Bescheid

über die Änderung und Ergänzung der allgemeinen bauaufsichtlichen Zulassung vom 19. November 2013

Z-33.41-152

Wärmedämm-Verbundsystem mit angeklebten EPS-Platten "DRACHOLIN WDV-System PS"

Anlage 7

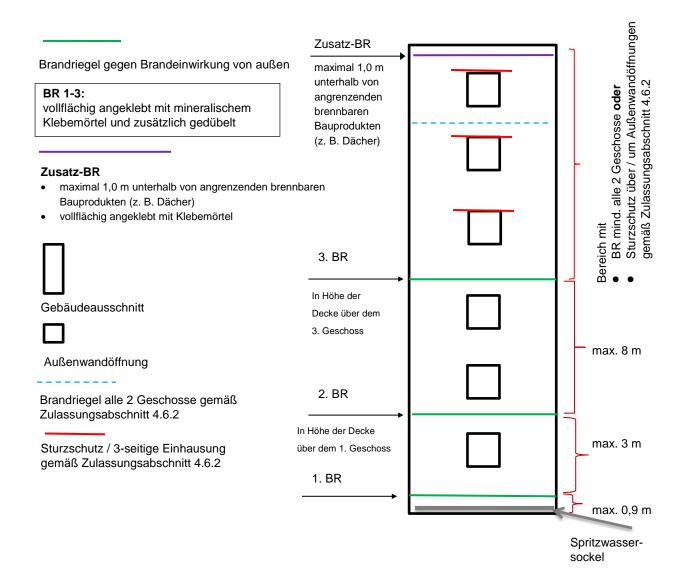
Für schwerentflammbare WDVS mit bis zu 300 mm dicken EPS-Platten müssen zusätzlich zu den in Abschnitt 4.6.2 enthaltenen Bestimmungen folgende konstruktiven Maßnahmen gegen eine Brandeinwirkung von außen ausgeführt werden (siehe Anlage 7):

- 1. ein Brandriegel an der Unterkante des WDVS bzw. maximal 90 cm über Geländeoberkante oder genutzten angrenzenden horizontalen Gebäudeteilen (z. B. Parkdächer u. a.)

- 2. ein Brandriegel in Höhe der Decke des 1. Geschosses über Geländeoberkante oder angrenzenden horizontalen Gebäudeteilen nach Nr. 1, jedoch zu dem darunter angeordneten Brandriegel mit einem Achsabstand von nicht mehr als 3 m. Bei größeren Abständen sind zusätzliche Brandriegel einzubauen.

- 3. ein Brandriegel in Höhe der Decke des 3. Geschosses über Geländeoberkante oder angrenzender horizontaler Gebäudeteile nach Nr. 1, jedoch zu dem darunter angeordneten Brandriegel mit einem Achsabstand von nicht mehr als 8 m. Bei größeren Abständen sind zusätzliche Brandriegel einzubauen.

- 4. weitere Brandriegel an Übergängen der Außenwand zu horizontalen Flächen (z. B. Durchgänge, -fahrten, Arkaden), soweit diese in dem durch einen Brand von außen beanspruchten Bereich des 1. bis 3. Geschosses liegen.

Die Brandriegel müssen folgende Anforderungen erfüllen:

- Höhe ≥ 200 mm
- nichtbrennbare Mineralwolle-Lamellenstreifen, Baustoffklasse A1 oder A2 der DIN 4102-1 bzw. Klasse A1 oder A2 s1,d0 nach DIN EN 13501-1, nicht glimmend, aus Steinfasern mit einem Schmelzpunkt von mindestens 1000 °C geprüft nach DIN 4102-17, mit einer Rohdichte zwischen 60 und 100 kg/m³

- mit mineralischem Klebemörtel (Bindemittel: Kalk und/oder Zement) vollflächig angeklebt
- zusätzlich mit WDVS-Dübeln angedübelt (entweder durch den bewehrten Unterputz hindurch, oberflächenbündig unter dem bewehrten Unterputz oder im Mineralwolle-Lamellendämmstoff versenkt)

- konstruktive Verdübelung mit zugelassenen WDVS-Dübeln, bestehend aus Dübelteller und Hülse aus Kunststoff sowie Spreizelement aus Stahl, Durchmesser des Dübeltellers ≥ 60 mm, Rand- und Zwischenabstände der Dübel: mindestens 10 cm nach oben und unten, maximal 15 cm zu den seitlichen Rändern eines Brandriegel-Streifenelements sowie maximal 45 cm zum benachbarten Dübel

Weiterhin ist ein Brandriegel (wie vorstehend beschrieben) maximal 1,0 m unterhalb von angrenzenden brennbaren Bauprodukten (z. B. am oberen Abschluss des WDVS unterhalb eines Daches) in der Dämmebene des WDVS anzuordnen. Dieser Brandriegel ist mit einem Klebemörtel vollflächig anzukleben.
